改善箇所説明図

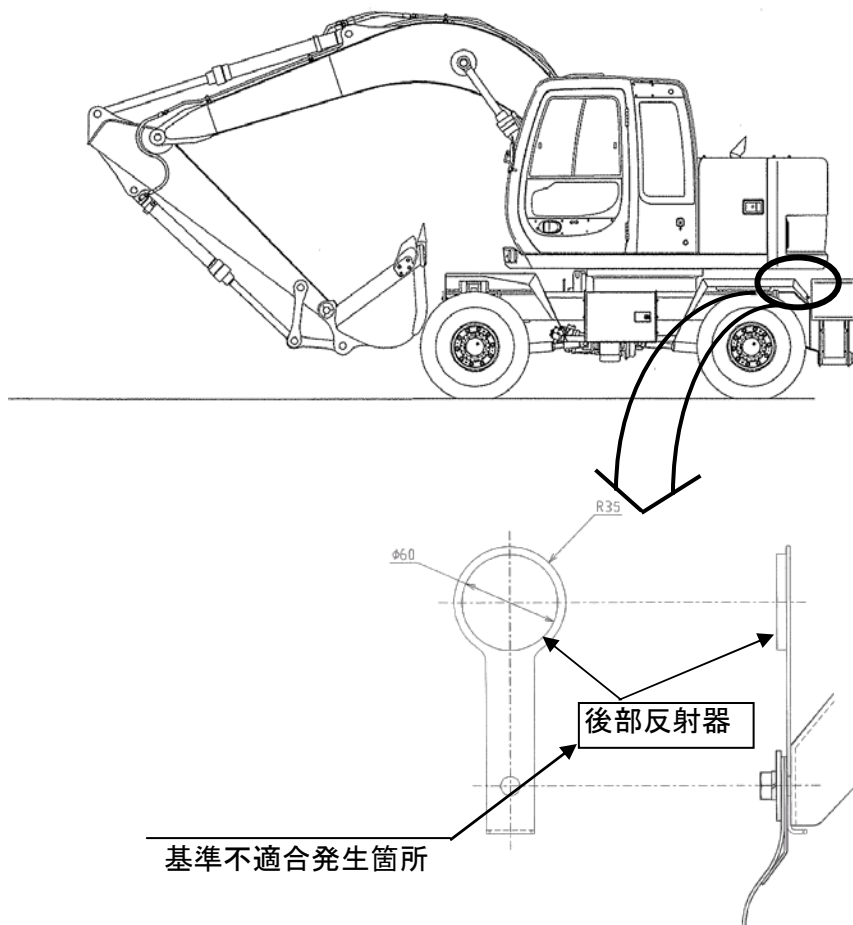
組立工程において、後部反射器が取り付けられていないものがある。

全車両、正規位置に後部反射器を取り付ける。
